Identificação: <b>UFCR-RSM-RV-126-2022</b>	Data da Vistoria: <b>07/12/2022</b>
	Data do Relatório SPGG/UFCR: <b>08/12/2022</b>
<b>Identificação do Contrato:</b> CONTRATO SELT Nº 20/2021 – EDITAL CRI nº 0001/2020	
<b>Objeto do Contrato:</b> Concessão da infraestrutura de transporte do trecho da RSC-287, trecho Tabai – Santa Maria (km 28,03 ao km 232,54)	
<b>Concessionária:</b> Rota de Santa Maria - RSM	
<b>Assunto:</b> Vistoria Técnica Rotineira de Campo

**ANEXO A – REGISTRO FOTOGRÁFICO COLETADO EM CAMPO (Não-Conformidades)**

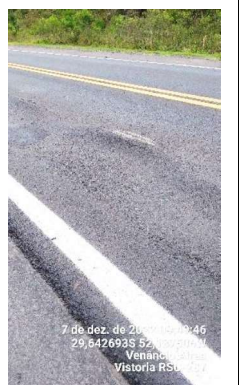
12		 <p>7 de dez. de 2022 09:39:16 29,654395S 52,092704W Venâncio Aires Vistoria RSC-287</p>	<p>Trincas /Depressão/ Abaulamento</p> <p>Item 3.1.1 do PER</p>	67+860	Oeste
13		 <p>7 de dez. de 2022 09:42:04 29,651977S 52,102398W Vistoria RSC-287</p>	<p>Defensa Metálica solta e Placa Indicativa danificada</p> <p>Item 3.1.2 do PER</p>	68+780	Oeste
		 <p>7 de dez. de 2022 09:42:20 29,651963S 52,102416W Vistoria RSC-287</p>	<p>Sinalização insuficiente em local de serviço emergencial</p> <p>Item 3.1.2. do PER</p>	68+760	Oeste
